**AVIS RELATIF À LA PROTECTION
CONTRE LES EVENTUELS EFFETS NOCIFS ET NUISANCES
PROVOQUÉS PAR LES RAYONNEMENTS NON IONISANTS
GÉNÉRÉS PAR DES ANTENNES ÉMETTRICES STATIONNAIRES**

Commune : VERVIERS - Exploitant : ORANGE

Référence exploitant : 268L1_5 / 30131L1_5 / 40131L1_5 / 50131L1_5

Rapport n° 2020 / 2024

Figure 1 : Vue en plan des lieux de séjour et des points de contrôle

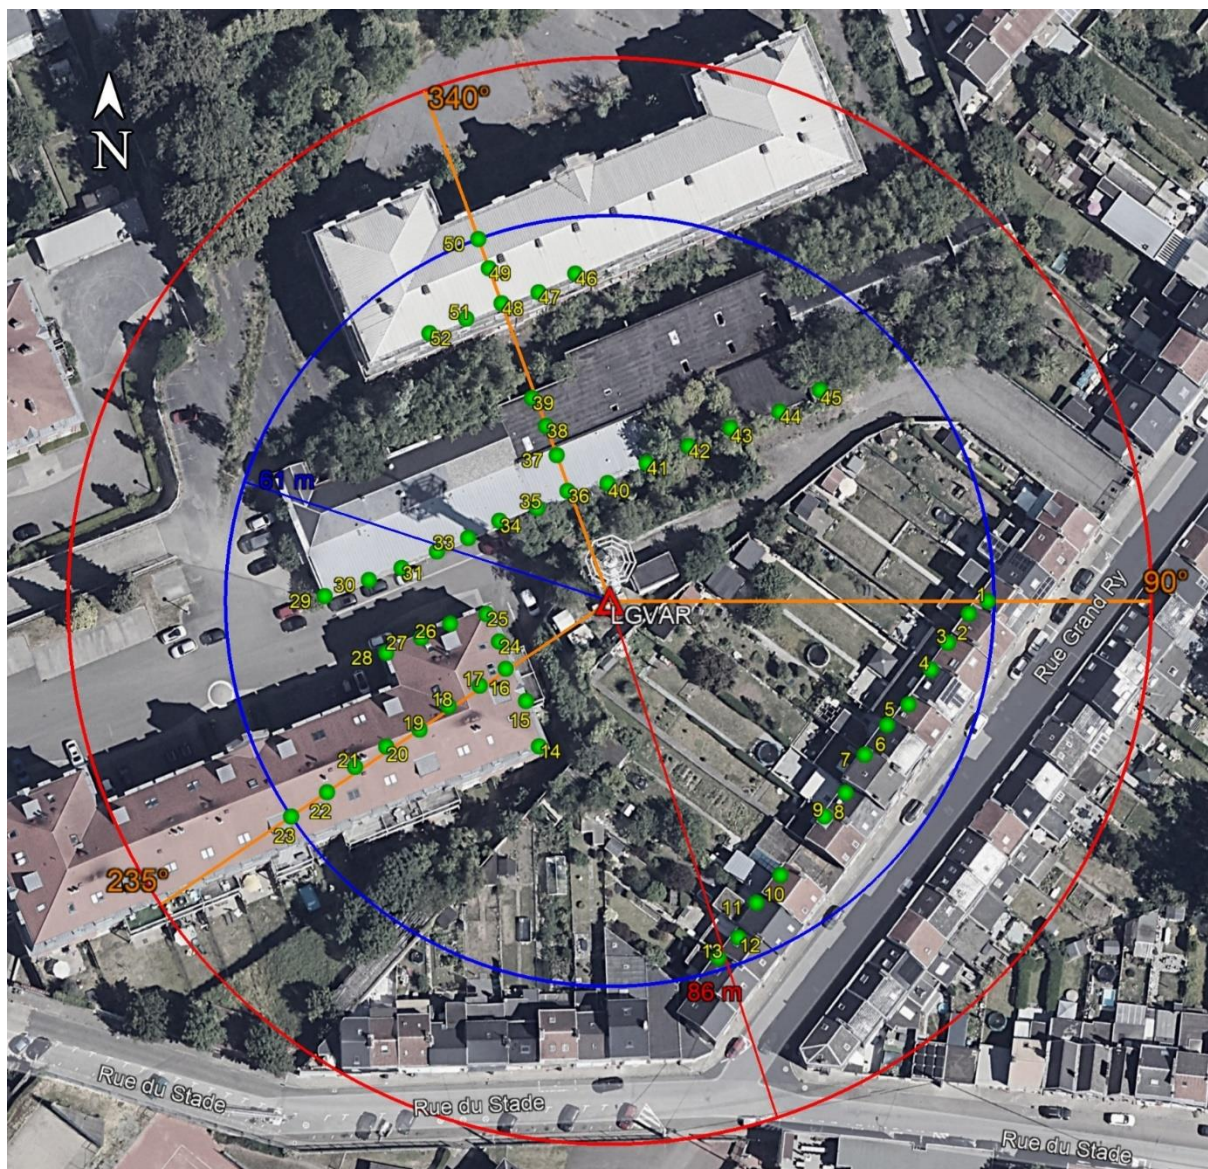
- le numéro du point de contrôle repris sur un des plans de la figure 1;
- le numéro du LS dans lequel se trouve le point de contrôle de la 1^{ère} colonne ;
- l'atténuation d'obstacle prise en compte pour le calcul de l'indice d'exposition dans le LS ;
- le résultat du calcul de l'indice d'exposition.

En ce qui concerne les antennes de l'installation mentionnées dans le tableau 1, la distance maximale à laquelle la limite pourrait être atteinte, à l'extérieur, est égale à 84,5 m. S'il n'y a pas de LS à une distance inférieure, les antennes respectent forcément la limite d'immission.

Dans le cas des LS situés à l'intérieur des bâtiments, une atténuation d'obstacle est prise en compte et il en résulte que la distance maximale à laquelle la limite pourrait être atteinte se réduit à 59,8 m.

Figure 2 : Vue en plan des installations d'antennes dans un rayon de 300 mètres autour de l'installation faisant l'objet de la demande d'avis

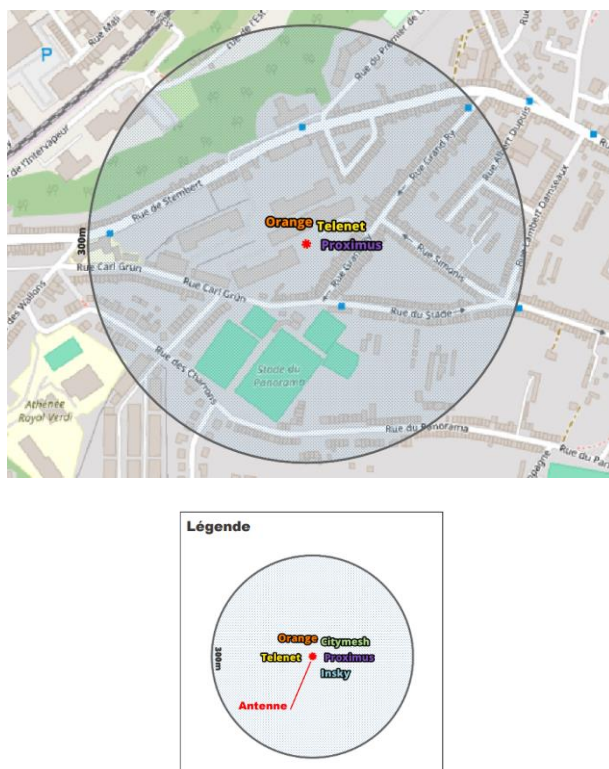
- il y a au plus 4 installations d'antennes émettrices stationnaires présentes dans la zone d'évaluation de 300 mètres de rayon représentée dans la figure 2, y inclus l'installation référencée dans le paragraphe 2 : la limite cumulative définie à l'article 4, §2 du décret est nécessairement respectée dans les lieux de séjour à l'intérieur de la zone d'évaluation de 300 mètres de rayon ;

- b) il y a exactement 5 installations d'antennes émettrices stationnaires présentes dans la zone d'évaluation de 300 mètres de rayon représentée dans la figure 2, y inclus l'installation référencée dans le paragraphe 2 et il existe, pour 3 ou 4 de ces installations, un avis attestant le respect de la limite abrogée de 3 V/m : la limite cumulative définie à l'article 4, §2 du décret est nécessairement respectée dans les lieux de séjour à l'intérieur de la zone d'évaluation de 300 mètres de rayon ;

- c) dans tous les autres cas, il a été vérifié que la limite cumulative définie à l'article 4, §2 du décret n'est pas dépassée dans les lieux de séjour sur base du nombre d'installations localisées dans la zone d'évaluation de 300 mètres de rayon représentée dans la figure 2, de leur localisation ainsi que des données inscrites dans la figure 1 et au paragraphe 4 du présent avis et dans les avis attestant le respect de la limite par installation ou de la limite abrogée de 3 V/m relatifs aux autres installations reprises dans la figure 2.

Compte tenu des considérations ci-dessus, il apparaît que l'intensité du rayonnement électromagnétique généré, dans les lieux de séjour situés dans un rayon de 300 mètres autour de l'installation référencée dans le paragraphe 2, par l'ensemble des antennes émettrices stationnaires de l'ensemble des exploitants du même site d'antennes émettrices stationnaires respecte la limite fixée à l'article 4, § 2 du décret.
